Modulo per la presentazione delle osservazioni per i piani/programmi/progetti sottoposti a procedimenti di valutazione ambientale di competenza statale

ID: Codice procedura (ID_VIP/ID_MATTM): 12691

“Progetto di un impianto eolico denominato "Pitigliano" ubicato nei comuni di Pitigliano (GR) e Sorano (GR) costituito da 20 (venti) aerogeneratori di potenza nominale 7,0 MW per un totale di 140,0 MW con relative opere connesse ed infrastrutture indispensabili”

TESTO DELLE OSSERVAZIONI

Immagine 1. Vincoli ex art. 136 del CBC dal PIT della Regione Toscana e zona approssimativa dove è progettato l'impianto industriale.

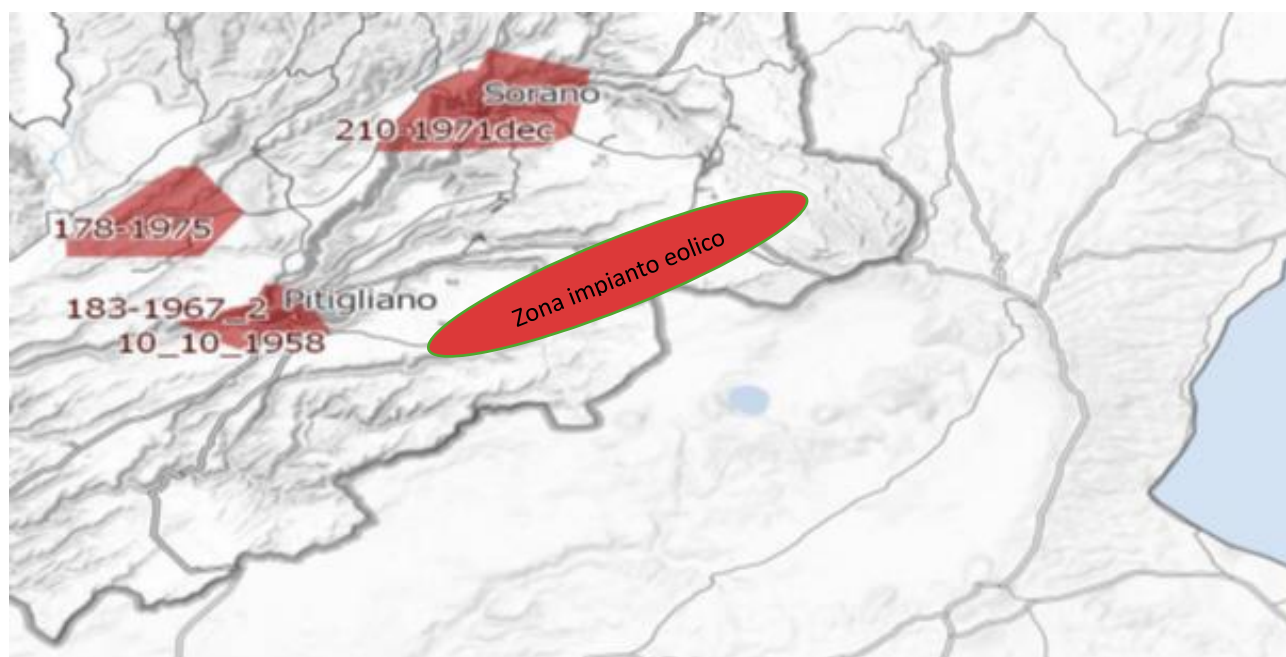
Al contrario si evidenzia che l'impianto eolico industriale citato non solo ricadrebbe con tutti e 20 gli aerogeneratori all'interno delle fasce di rispetto di 3 km di due vincoli paesaggistici di notevole interesse pubblico esistenti nella Regione Lazio e con una parte di essi nel vincolo paesaggistico del Centro abitato di Sorano (GR) quindi in aree non idonee all'installazione di impianti di energia rinnovabile. Addirittura, alcuni aerogeneratori sarebbero ubicati a poche centinaia di metri dai perimetri dei due vincoli paesaggistici laziali ex art 136 del CBC.

Inoltre, come sostiene la Proponente parte dell'impianto si verrebbe a trovare a 3,5 km dal centro abitato di Sorano. Infatti, tre degli aerogeneratori WTG 08, 09, 10 sono addirittura all'interno delle fasce di rispetto dei 3 km del suo vincolo paesaggistico di notevole interesse pubblico ex art 136 del CBC. Si evidenzia che così si crea

un'ulteriore incompatibilità con la tutela del Paesaggio.

Immagine 3. Cumulo di una parte di impianti eolici, fotovoltaici e geotermici industriali in progettazione ed esistenti intorno all’eolico industriale “Pitigliano”.

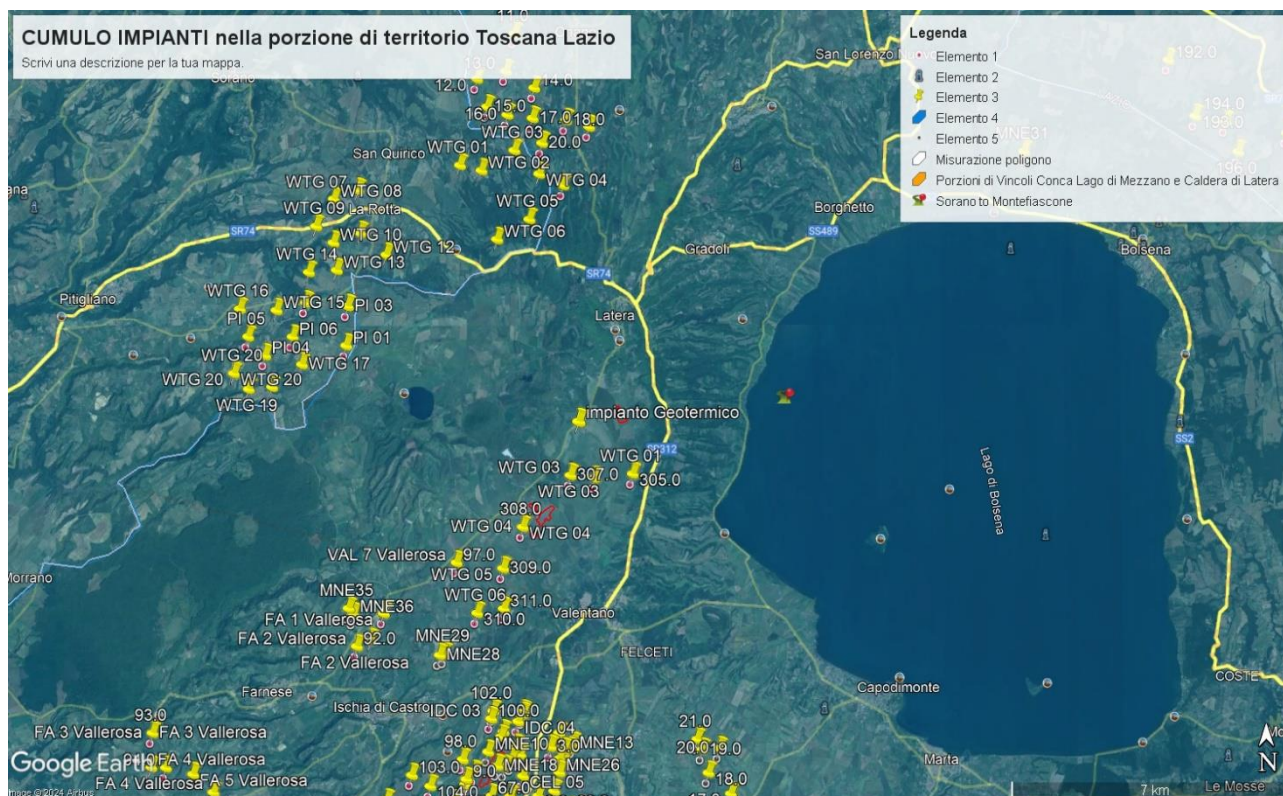
Tornando alle Linee guida nazionali, l’allegato IV dedica il paragrafo 3 agli impatti visivi e quelli sui Beni Culturali, Paesaggistici, Naturalistici e Culturali, dove viene detto che la valutazione dell’impatto visivo dovrà essere effettuata tenendo conto “**degli elementi caratterizzanti e qualificanti il paesaggio, effettuata alle diverse scale di studio (vasta, intermedia e di dettaglio...**”. Le analisi debbono non solo definire l’area di visibilità dell’impianto eolico industriale, **ma anche il modo in cui l’impianto viene percepito all’interno del bacino visivo**. Le analisi visive debbono inoltre tener in opportuna considerazione **gli effetti cumulativi derivanti dalla compresenza di più impianti**”. Nella Relazione Paesaggistica e nello Studio di Impatto Ambientale prodotte dalla proponente come già evidenziato è stato ignorato il vincolo paesaggistico di notevole interesse pubblico ex articolo 136 del Codice dei

Beni Culturali “*Ambito paesaggistico, geologico e geomorfologico dell’orlo della caldera di Latera ...*” Non vengono nemmeno citati gli impianti eolici in progetto al MASE, il “Rempillo” (6 aerogeneratori) e un altro in verifica amministrativa di 14 aerogeneratori e 72, 6 MW. Ad oggi nei territori di Pitigliano, Sorano e in quello limitrofo potenzialmente potrebbero essere insediati 40 aerogeneratori alti 200 metri e larghi 170. Ma la proponente non cita neanche altri impianti che creerebbero il cumulo e quindi maggiore impatto. Infatti, sul territorio della “Città del Tufo” (Sorano e Pitigliano) impatterebbero anche l’impianto eolico “Montarzo” di Onano con 13 aerogeneratori con le dimensioni ricordate, l’altro eolico industriale nel territorio di Valentano con sette aerogeneratori (stesse dimensioni), gli impianti di Farnese con un minieolico di 3 Torri alte 60 metri già installate in località Poggio del Crognolo e l’impianto eolico industriale “Vallerosa” (7 aerogeneratori alti 200 metri e larghi 158 metri) in procedura VIA presso la Regione Lazio. Inoltre, altri impianti del minieolico già presenti a Valentano, Cellere e Piansano e due progetti eolici industriali con le stesse dimensioni (200 m x 170 m) nel Comune di Ischia di Castro. La valutazione del cumulo non prende neanche in considerazione gli impianti industriali di fotovoltaico e agrivoltaico in progetto a Farnese, Valentano, Ischia di Castro, Cellere. L’impianto geotermico in procedura Via al MASE, progettato nella Caldera di Latera. Quindi è stata effettuata una valutazione del potenziale impatto cumulativo non veritiera a dispetto di quanto affermato dalla proponente che sostiene di aver preso in considerazione uno spazio di 10 km intorno al suo impianto per gli impatti che si creerebbero.

OSSERVAZIONE N.12

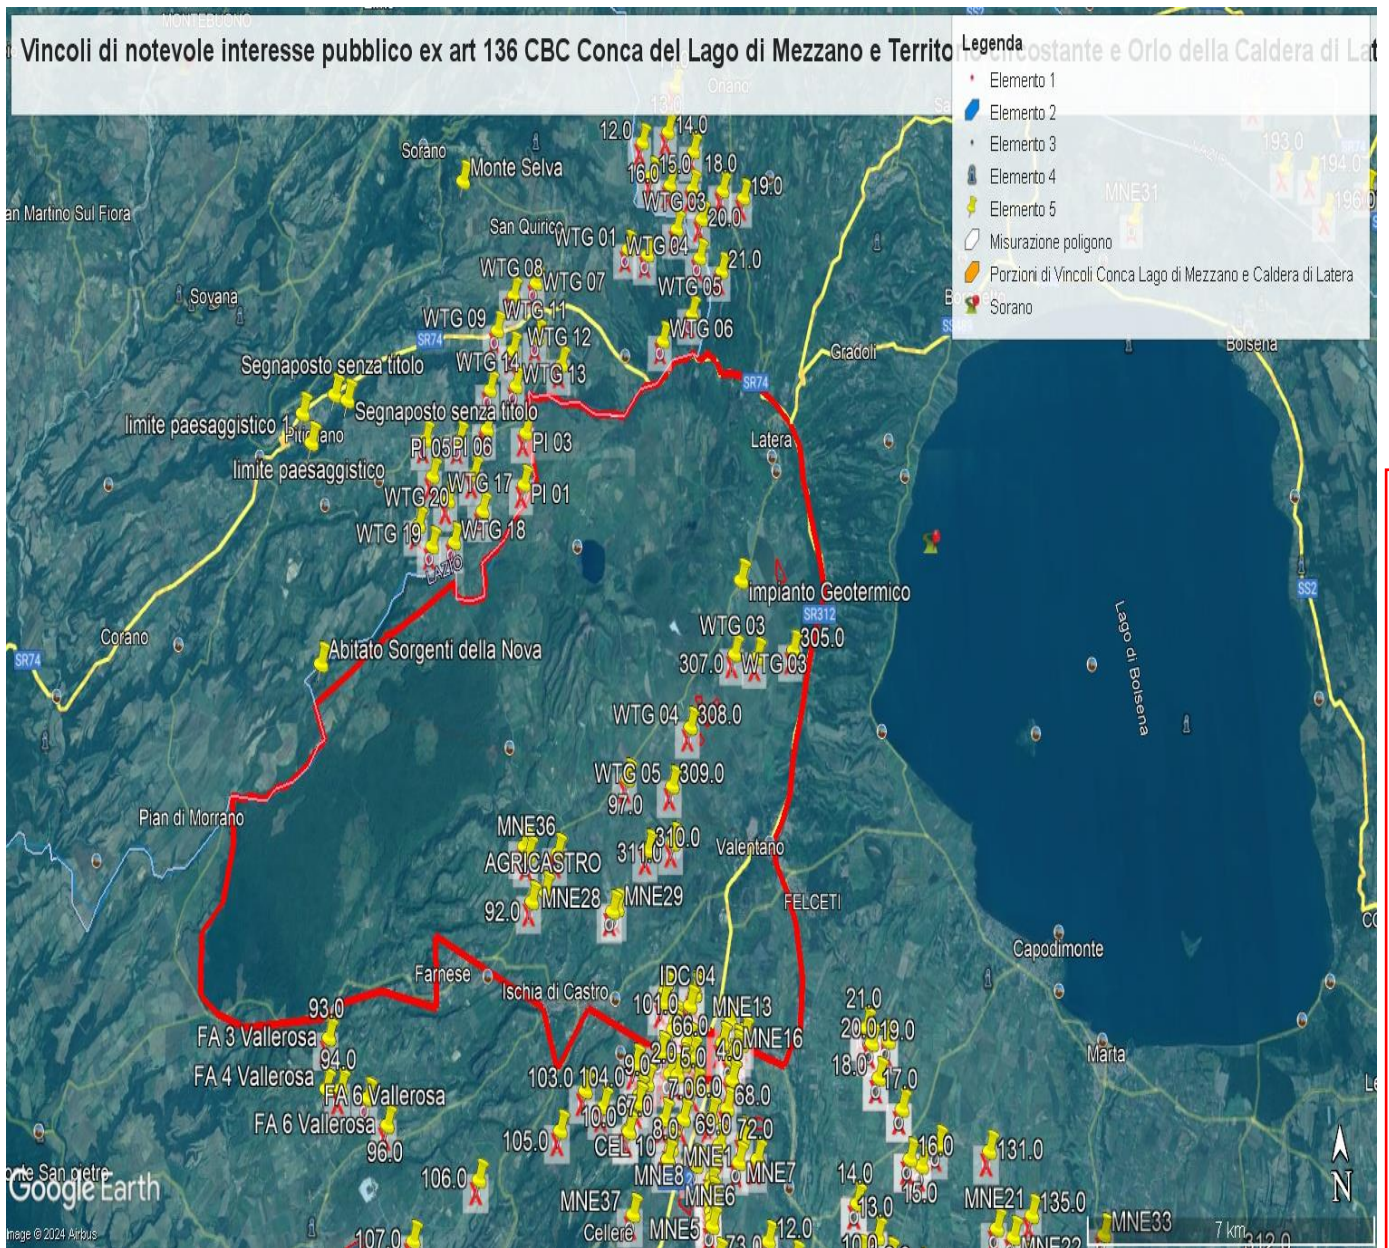
- 1) Lo studio presentato dal proponente nel "Report anemologico" si è basato su dati di parametri meteorologici estratti da un modello di rilevamento virtuale Virtual Met Mast (Vortex ERA - 5 series). Lo studio non riporta che tale modello sia stato validato con misure in sito. Una validazione del modello con misure rilevate sul posto per almeno un anno/ un anno e mezzo dovrebbe essere necessaria per garantire l'accuratezza della produzione energetica stimata.

- 2) Lo studio presentato nel "Report anemologico" riporta valori incoerenti di produzione energetica lorda e netta.
 - a. Nel paragrafo 5.2, Energy calculation, si stabilisce che usando il software Open Wind e il Wake Model Deep Array Eddy Viscosity, la produzione lorda dell'impianto risulta essere di 146,97GWh/anno, la produzione netta 143,59GWh/anno.

IMMAGINE n. 2 Impianto eolico industriale “Pitigliano” e distanze aerogeneratori dai Vincoli della Conca del Lago di Mezzano...

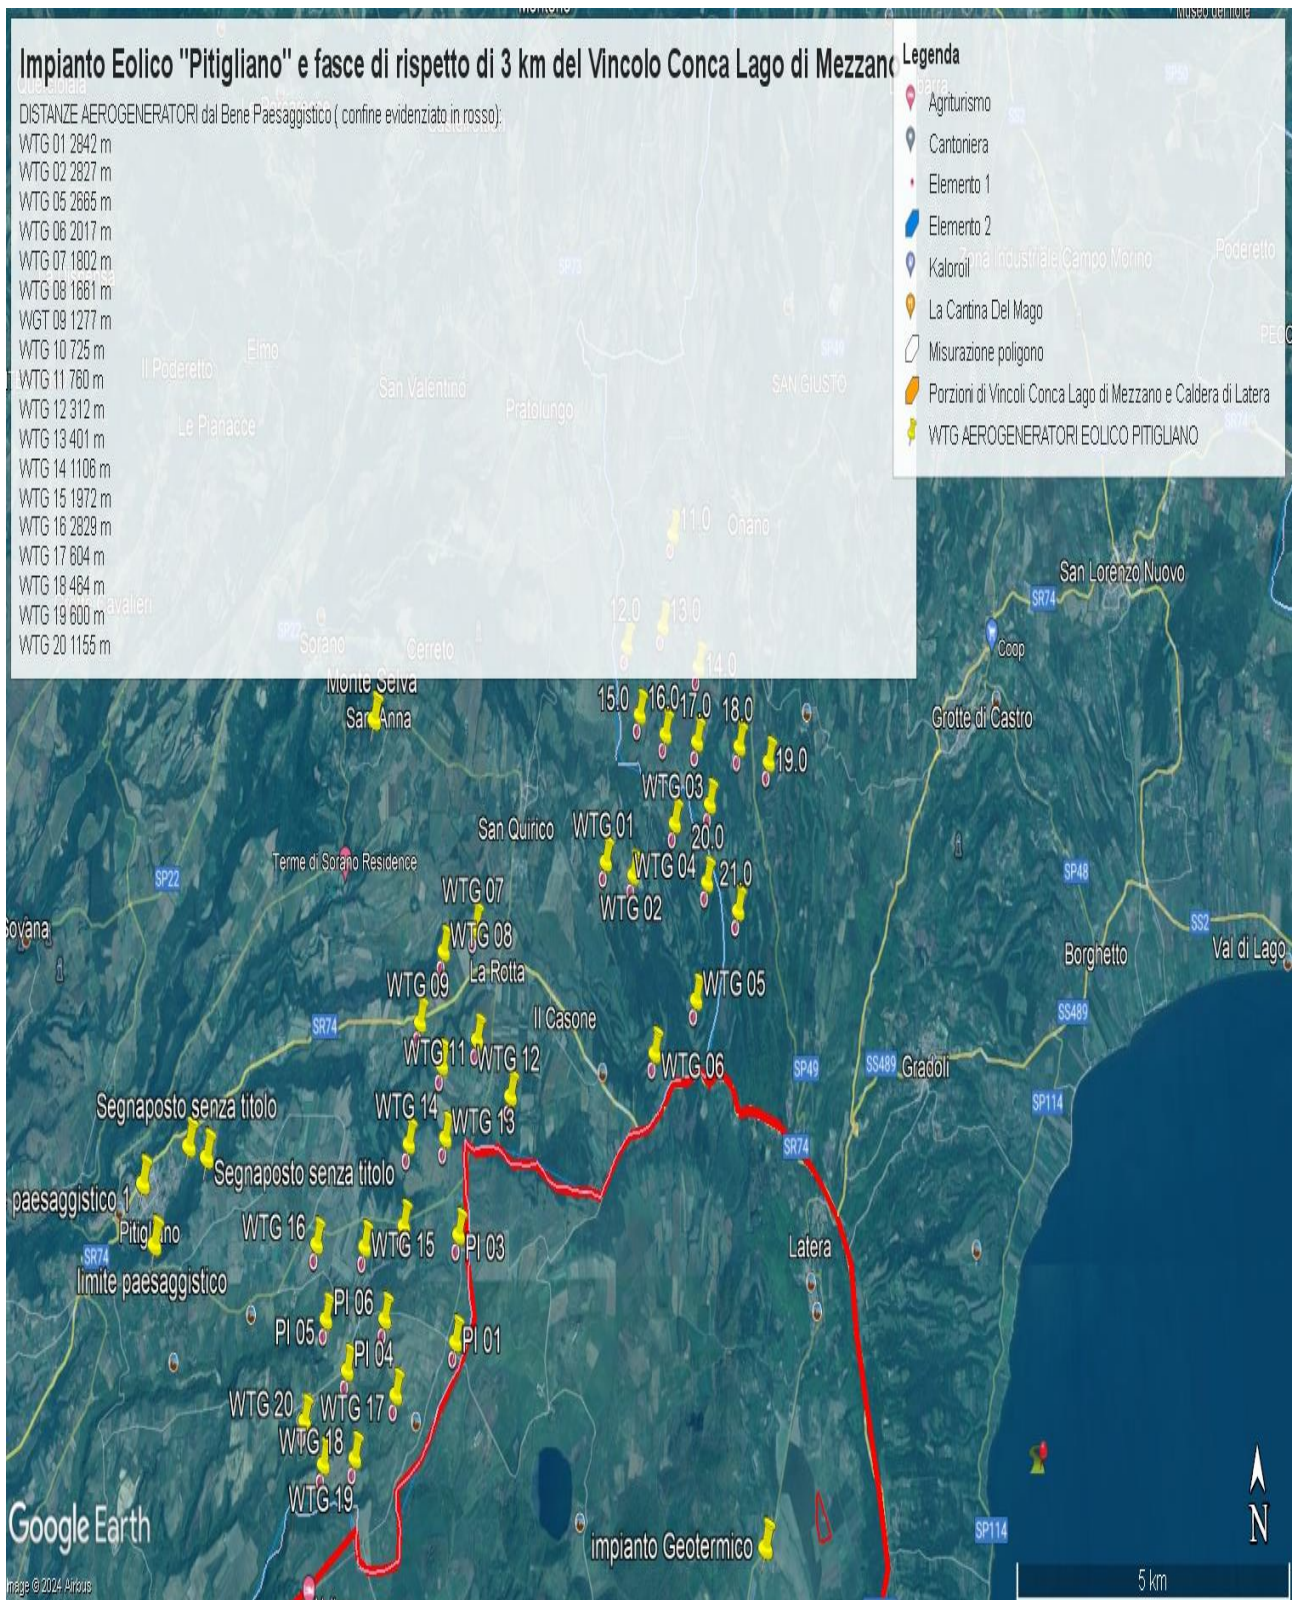
Come è illustrato nell'immagine si ribadisce che l'impianto industriale "Pitigliano" ricade completamente all'interno delle fasce di rispetto dei due vincoli di notevole

interesse pubblico e lambisce quelle di un terzo vincolo e quindi come affermato dal Consiglio di Stato nelle sentenze citate, l'impianto è insediato in area non idonea ai sensi dell'art. 20 comma 8 lettera c quater del D.Lgs. n. 199/2021 e ss.mm.ii al contrario di quanto sostiene la proponente.

IMMAGINE n. 3 Impianto eolico industriale "Pitigliano" e distanze aerogeneratori dai Vincolo "Orlo della Caldera di Latera.

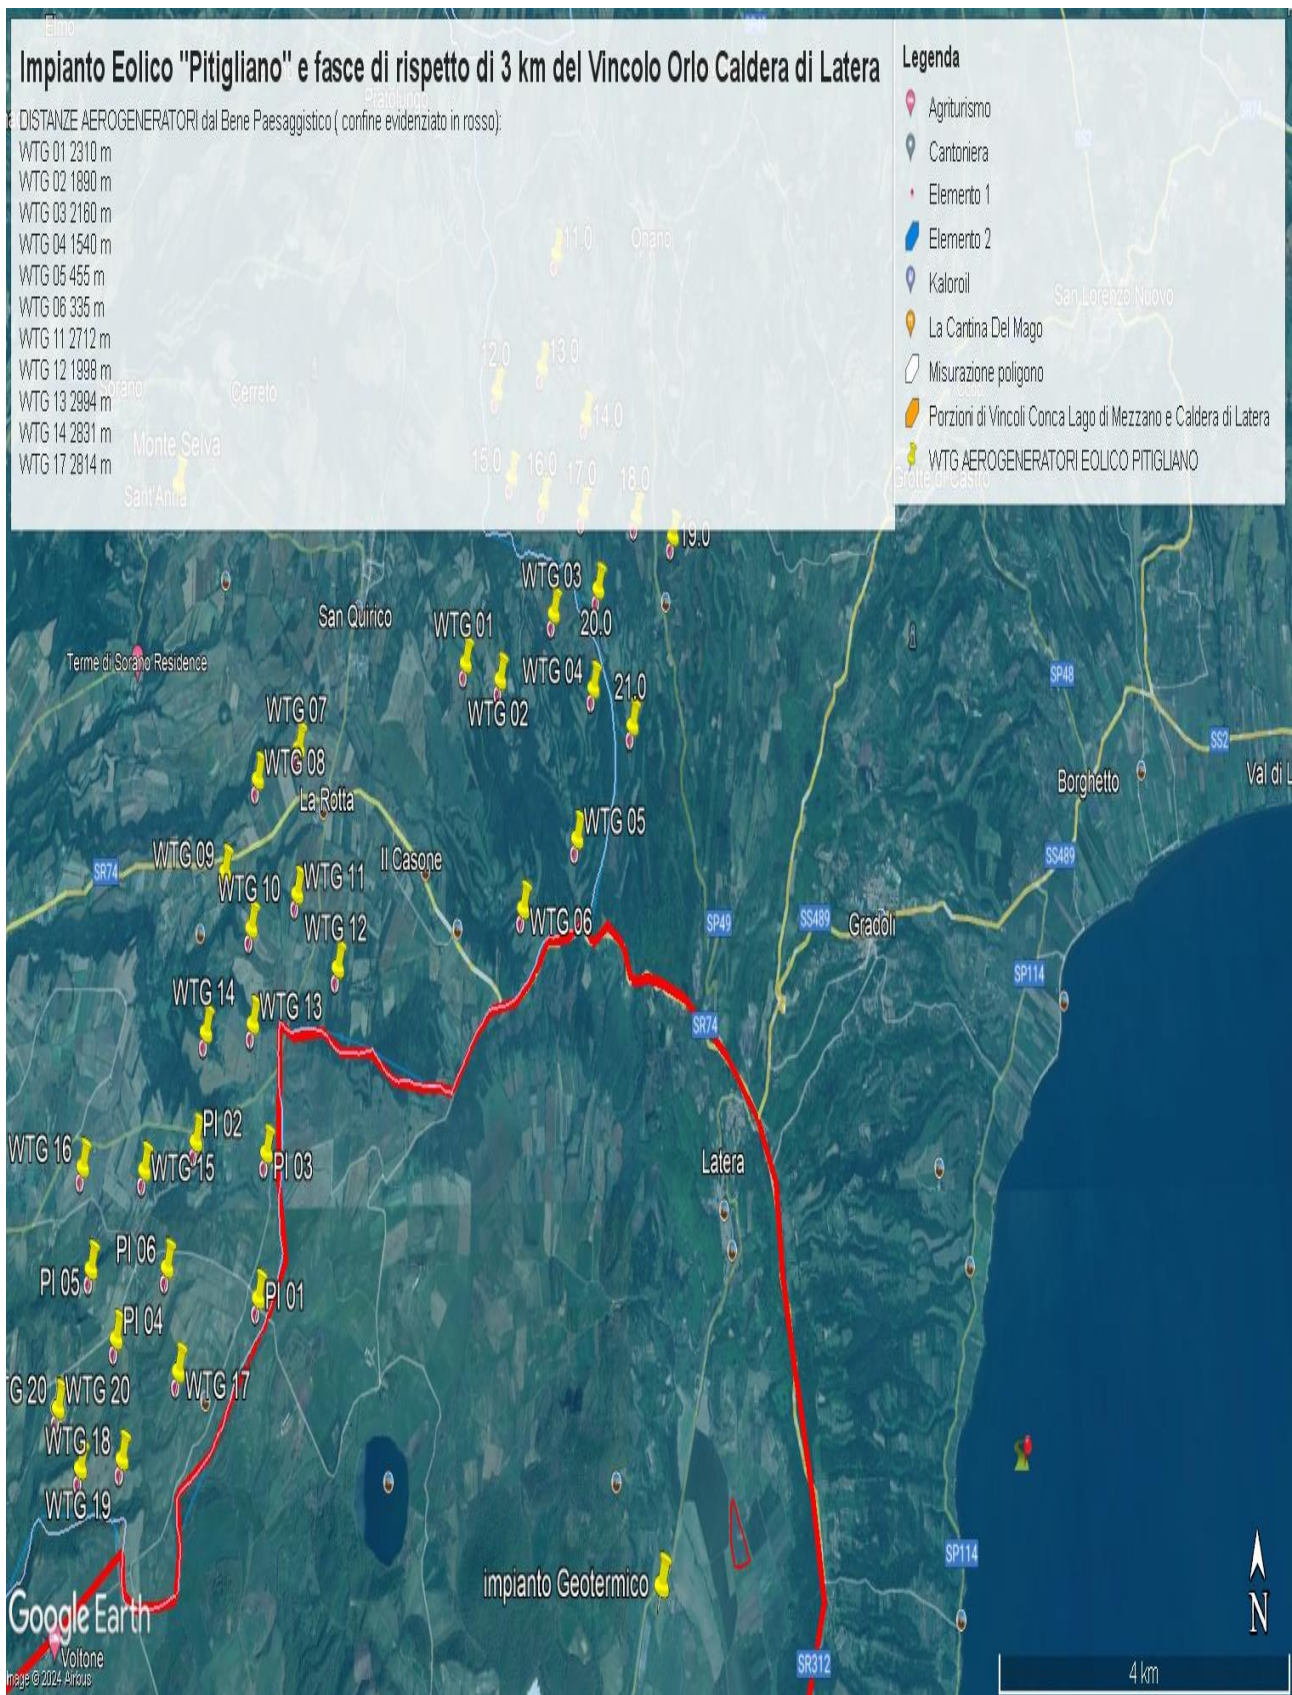
Concludendo, si evidenzia ancora che la proponente non effettuando la procedura prevista dalla Parte III delle Linee Guida nazionali ha ignorato un vincolo paesaggistico di notevole interesse pubblico istituito con un provvedimento del Segretariato regionale del Ministero della Cultura per il Lazio che ha emanato il Decreto di dichiarazione di notevole interesse pubblico n. 22 del 15.02.2024 ai sensi e per gli effetti dell'art. 136, co. 1, lett. c) e d) del decreto legislativo 22 gennaio 2004, n. 42, "Ambito paesaggistico, geologico e geomorfologico dell'orlo della caldera di
